Addenda 1

Le marais et la qualité des sols

La promenade Samuel-De Champlain
Étude d'impact sur l'environnement
Volet 1 – Secteur pont Pierre-Laporte –
Côte de l'Église

Le 23 septembre 2005

Figure 1

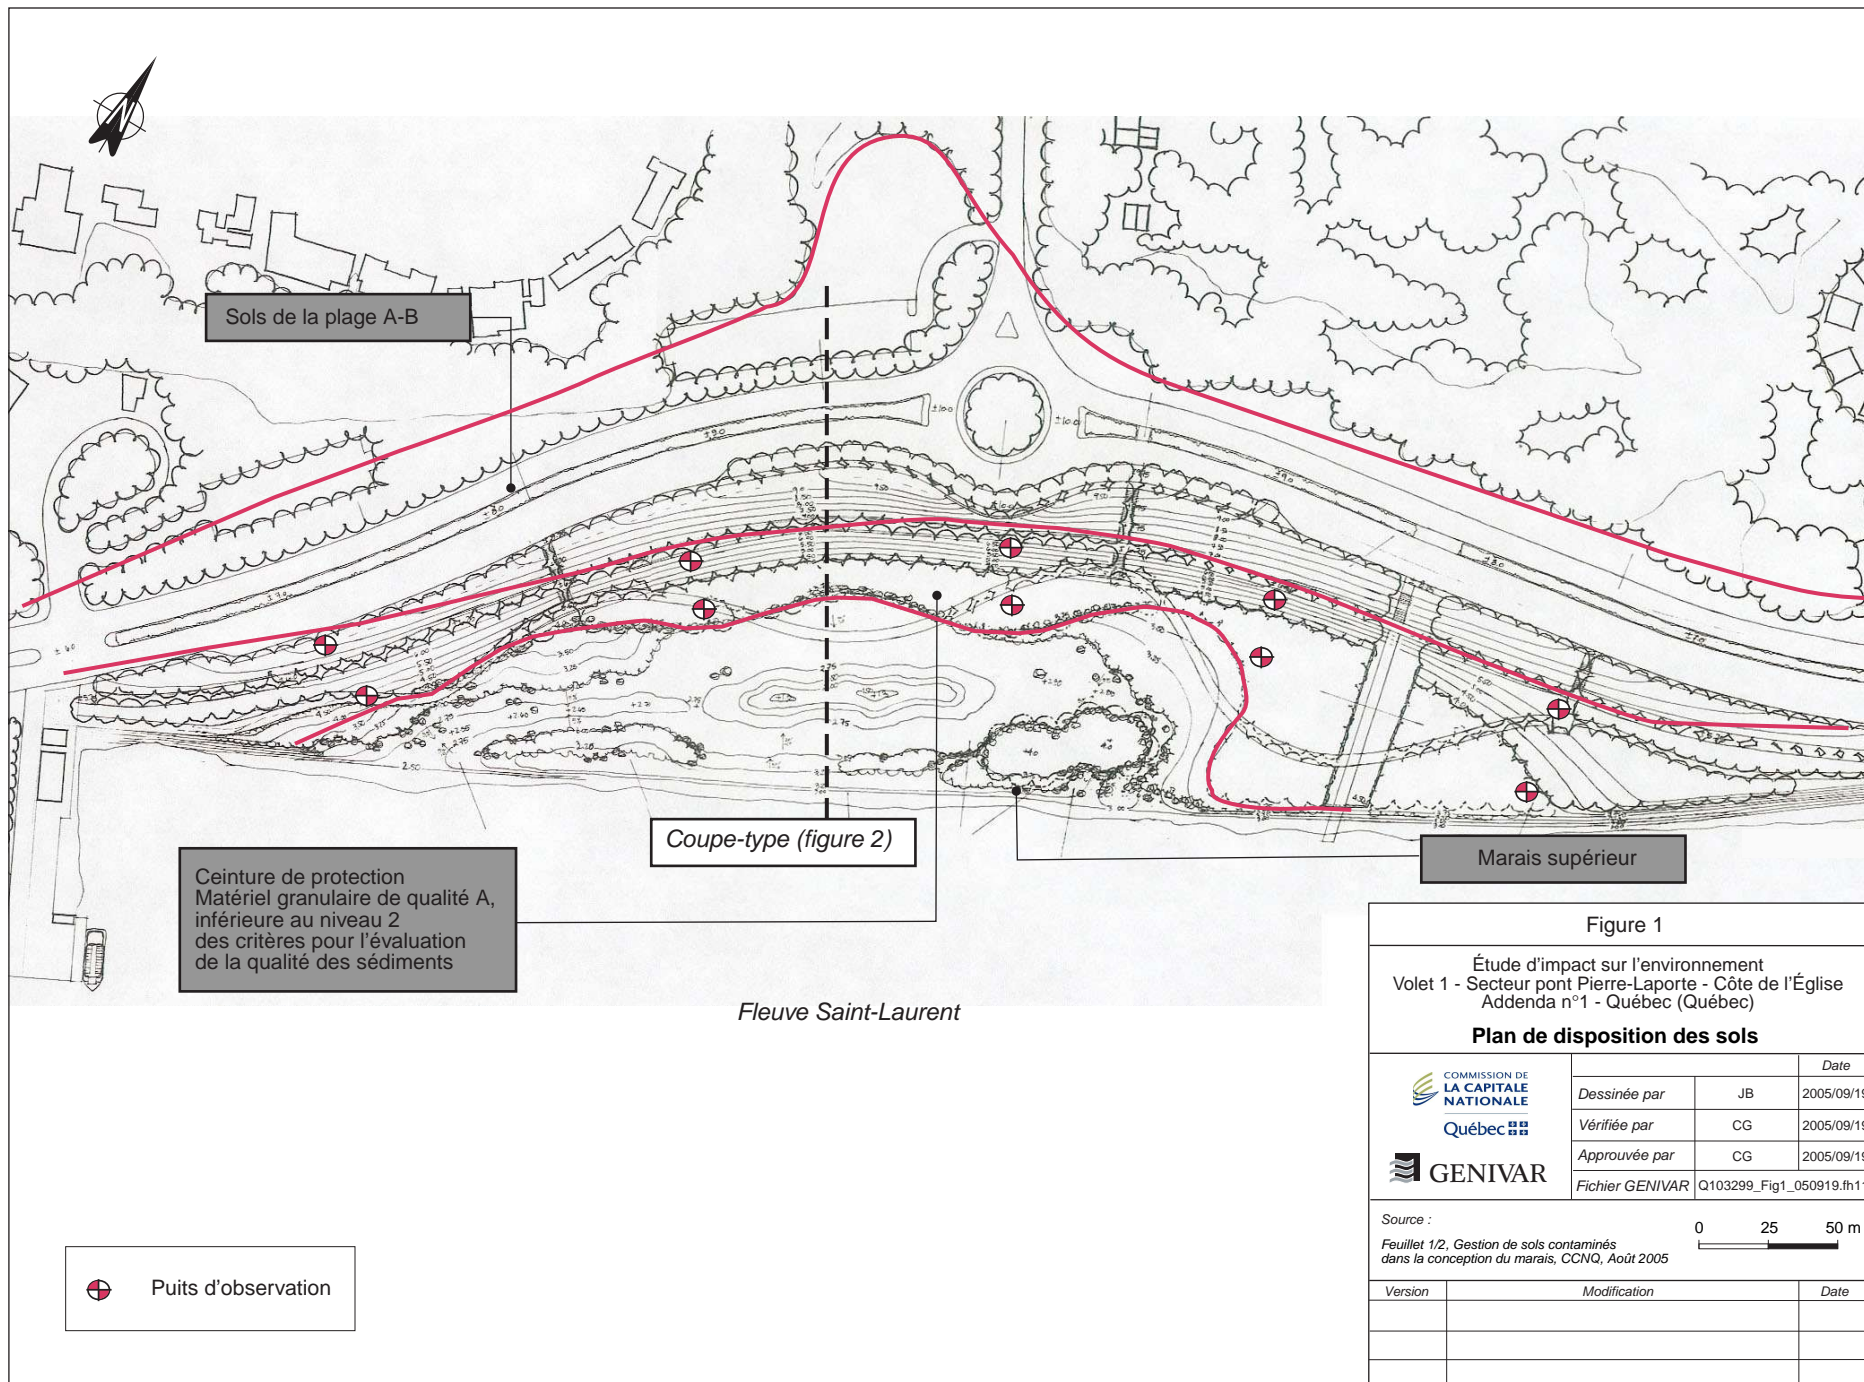
Pour permettre l'aménagement du marais, la réhabilitation des sols du site de l'ancien dépôt Irving devrait d'abord être complétée. Les sols affectés par des hydrocarbures présents sur le site seront excavés jusqu'à l'atteinte du critère « B » (plage « A-B »). Spécifiquement à l'emplacement futur du marais, les sols seront réhabilités jusqu'à l'atteinte du critère « A » du MDDEP. Une bande de terrain de 25 m de largeur sera aussi réhabilitée jusqu'au critère « A » en amont de l'emplacement futur du marais, entre l'emplacement futur du boulevard Champlain et le marais. Cette bande fera office de bande de protection. Les figures 1 et 2 de cet addenda présentent l'aménagement final du secteur du marais, vues en plan et en coupe.

Cette approche représente une importante modification par rapport aux concepts mis de l'avant par la CCNQ au cours des derniers mois en éliminant la réutilisation de sols affectés au niveau « B-C » comme matériel de remblai. Les modifications apportées et les mesures mises de l'avant font en sorte d'assurer une protection plus que suffisante du marais supérieur aménagé dans le contexte du mandat. Dans cette optique, il n'est pas considéré d'appliquer des mesures de confinement ou de stabilisation des sols de niveau « A-B », autre que la séparation physique réalisée par le biais de la bande de protection.

À l'intérieur de la bande de protection de 25 m, un réseau de 10 puits d'observation sera aménagé en amont hydraulique du marais afin de suivre la qualité de l'eau souterraine à la suite des travaux de réhabilitation. La figure 1 présente la localisation proposée des puits d'observation. Ce suivi permettra de confirmer que la qualité de l'eau souterraine ne constitue pas un impact potentiel pour ce milieu humide.
